**高浜発電所 原子炉施設保安規定変更認可申請に係る  
審査会合におけるご指摘事項への回答について  
(津波警報等が発表されない可能性のある津波への対応)**

関西電力株式会社

## 2020年12月10日の審査会合における指摘事項回答

図 潮位計のシステム構成図

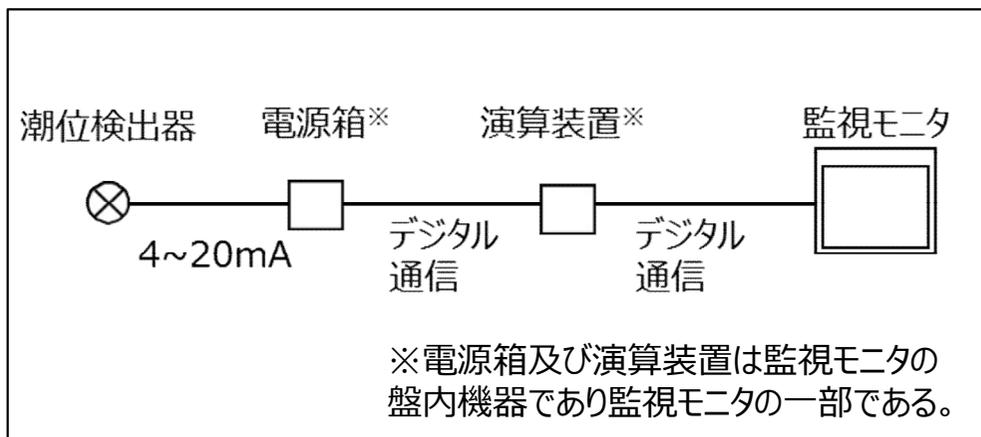
保安規定に記載する潮位計に含まれる構成品（演算装置、モニタ、電源）を明確化すること。

- ✓ 潮位計は、システムとして、「潮位検出器」、「電源箱」、「演算装置」、「監視モニタ」で構成されている。（下図参照）
- ✓ 保安規定第68条の2において、以下のとおり潮位計の定義を記載し、明確化する。

(1) 当直課長は、モード1、2、3、4、5、6および使用済燃料ピットに燃料体を貯蔵している期間において、1日に1回、ゲート落下機構の電源系および制御系に異常がないこと、ならびに潮位観測システム（防護用）のうち潮位計（潮位検出器、監視モニタ（モニタ、電源箱、演算装置）を含む。以下、本条において「潮位計」という）が動作可能であることを確認する。

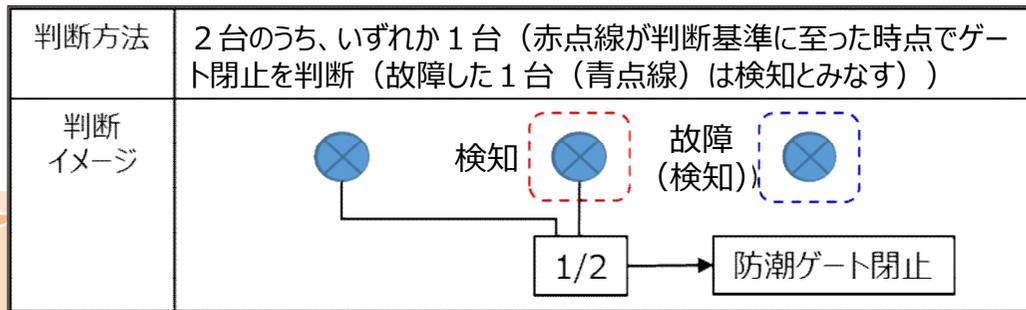
A O T (動作可能な潮位計が2台未満になった場合、12時間以内にモード3、56時間以内にモード5とした後に取水路防潮ゲートを閉止するとしていること) について、参考としたD B設備のA O Tも含め、考え方を説明すること。

- ✓ 潮位計がL C O逸脱した場合の要求される措置、A O Tを右表に示す。

- ✓ 要求される措置のB.1で、動作不能※<sup>2</sup>となっている潮位計1台を取水路防潮ゲート閉止判断基準に係る潮位変動を確認した(検知)と扱うのは、動作可能な潮位計が残り2台となった場合に、故障による検知失敗の可能性を低減し、3台中2台の検知による判断と同等の信頼性を確保するためにこのような扱いとしているものである。(なお、動作可能な潮位計による津波の検知がなければ条件Bでは取水路防潮ゲートを閉止しない。下図参照)

図 津居山潮位概要

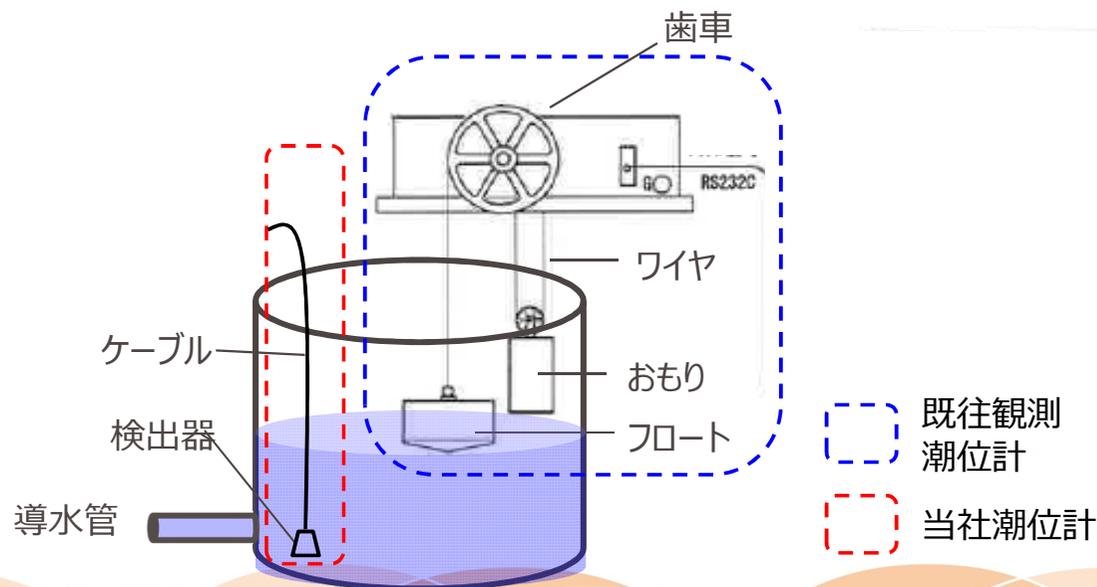
予防保全を目的とした点検・保守を実施する場合等において、「構外の観測潮位に異常がないこと」を確認するが、潮位異常なのか、設備異常なのか明確にすること。  
(構外潮位計の種類、故障モード等を踏まえ説明すること。)

津居山の既往観測潮位計はフロート式を採用しており、フロートの浮き沈みによりワイヤが上下し、歯車で水位の変動を検知する。

また、当社が新たに設置する潮位計は、差圧式を採用しており、水頭圧を測定することで水位の変動を検知する。(右図参照)

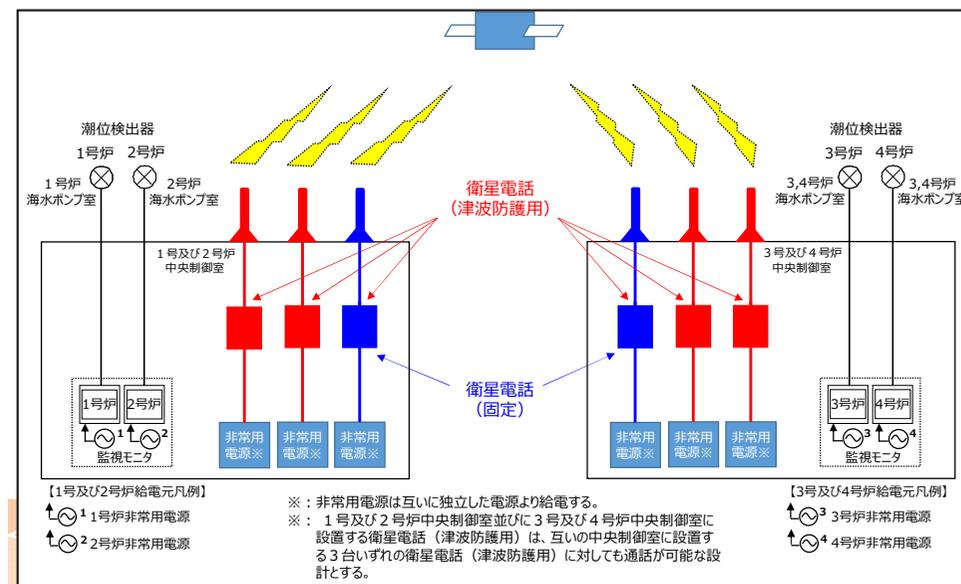
警報なし津波が地震起因でないこと、既存の通信連絡設備も含め、衛星電話（津波防護用）の L C O / A O T を説明すること。

- ✓ 潮位観測システム（防護用）は潮位計、並びに中央制御室間で取水路防潮ゲートの閉止判断を共有するための通信設備である衛星電話（津波防護用）で構成し、津波防護施設として位置付け、安全機能の重要度分類を取水路防潮ゲート（MS-1）と同等としていることを踏まえ、潮位計及び衛星電話（津波防護用）の L C O、サーベイランス、要求される措置及び A O T を設定し、運用・管理する。

- ✓ 衛星電話（津波防護用）の補助設備である保安電話（携帯）、保安電話（固定）及び運転指令設備については、基準地震動に対する耐性は有していないが、津波警報等が発表されない可能性のある津波が地震起因でないこと等を踏まえると、代替手段として有効と考え、保安規定に定めることとする。また、同種の通信機器として衛星電話（固定）も有効である。
- ✓ よって、衛星電話（津波防護用）が L C O 逸脱した場合の要求される措置として、中央制御室間の連携の容易性の観点から、下表の優先順位により代替の通信手段を速やかに確保（確保できない場合はプラント停止）する。
- ✓ これにより、中央制御室間で連携できるようにするが、津波防護施設ではないことから L C O 復帰とはせず、衛星電話（津波防護用）を可能な限り短時間で復旧する措置を開始することが必要と考え、動作不能となった設備を「速やかに」復旧する措置を開始することも規定する。
